Zürich, den 20. Januar 1969

Z 4/69

Aenderungen und Ergänzungen an der Sicherungsanlage

(Lichtsignale, el. Weichenantriebe, isolierte Schienen und neue Fahrstrassen)

Beilage zu Z 4/69 vom 20.1.1969			
p:	o. Inbetriebnahme der Lichtsignale 28.1.1969 <i>Prat</i>	Geprüft: 4.4.1968 <i>J. Linder</i>	Gesehen: 9.4.1968 <i>R. B.</i>
			Sw 20 766.

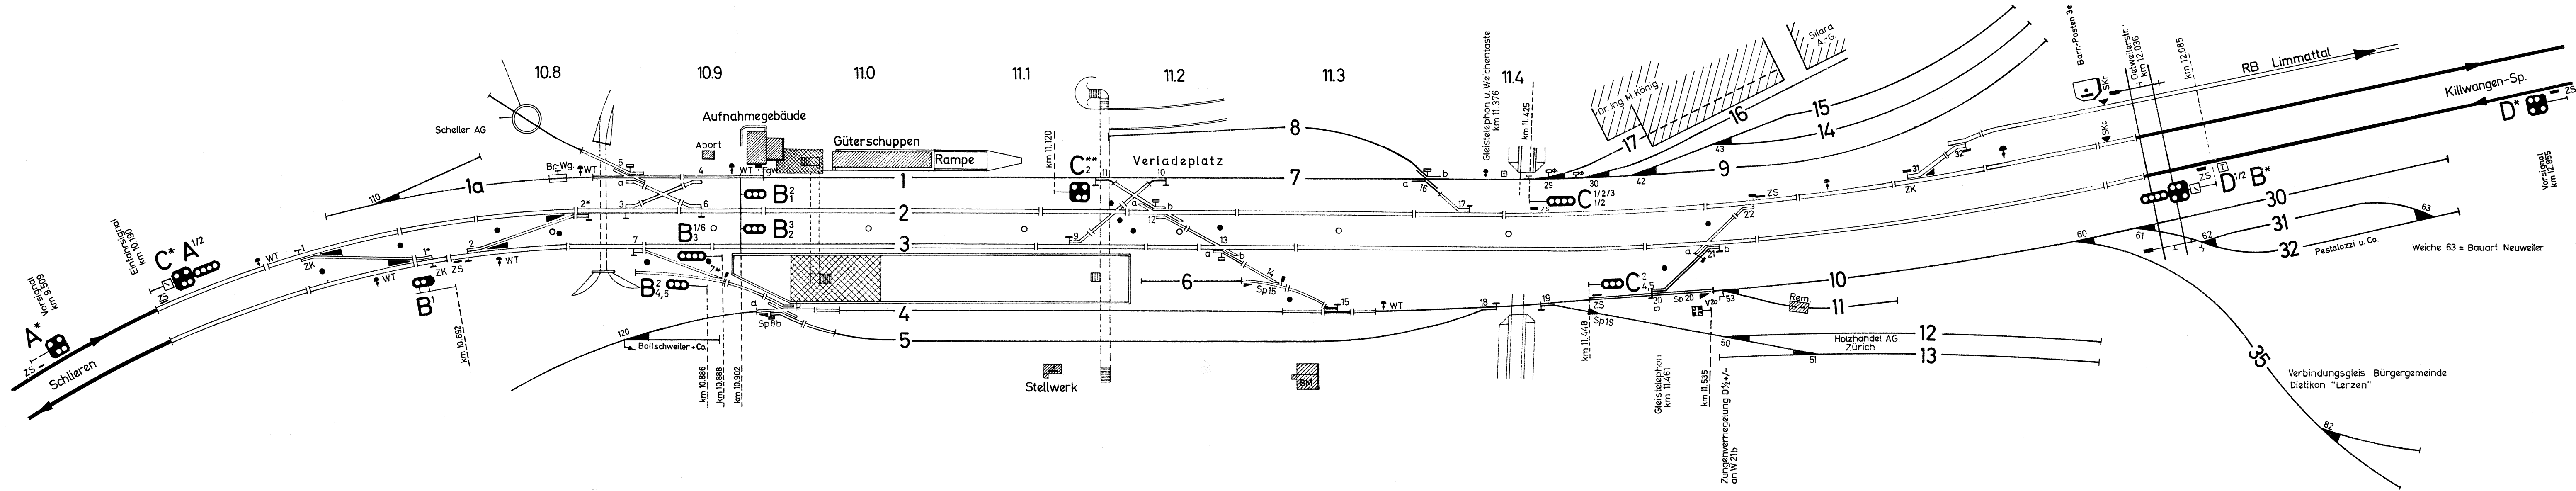
- 1. Dienstag, den 28. Januar 1969 werden im Laufe des Tages in Dietikon alle noch bestehenden mechanischen Signale durch Lichtsignale ersetzt. (S. Ziff. 7, 8 und 9).

- 2. Gleichzeitig werden die beiden neuen Weichen 31 und 32 für Ausfahrten Richtung RB Limmattal mit elektrischen Antrieben versehen und in der Stellwerkanlage zentralisiert. (S. Ziff. 11 und 12).

- 3. Die beiden Hauptgleise 2 und 3 sind durchgehend isoliert und eine Anzahl Weichen sind neu mit Hebelsperren ausgerüstet worden. (S. Ziff. 15 und 16).

- 4. Die Barrieren bei km 12.036 (Oetwilerstrasse) sind in Abhängigkeit mit den Ein- und Ausfahrtsignalen Seite Killwangen. (S. Ziff. 13 und 14).
- 5. Für Ein- und Ausfahrten von bzw. nach dem RB Limmattal werden neue Fahrstrassen eingebaut. (S. Ziff. 18 und 27).

- 6. Die Gleisanlage mit den neuen Anlageteilen ist auf dem beigelegten Situationsplan Sw 20766<sup>o</sup> dargestellt.
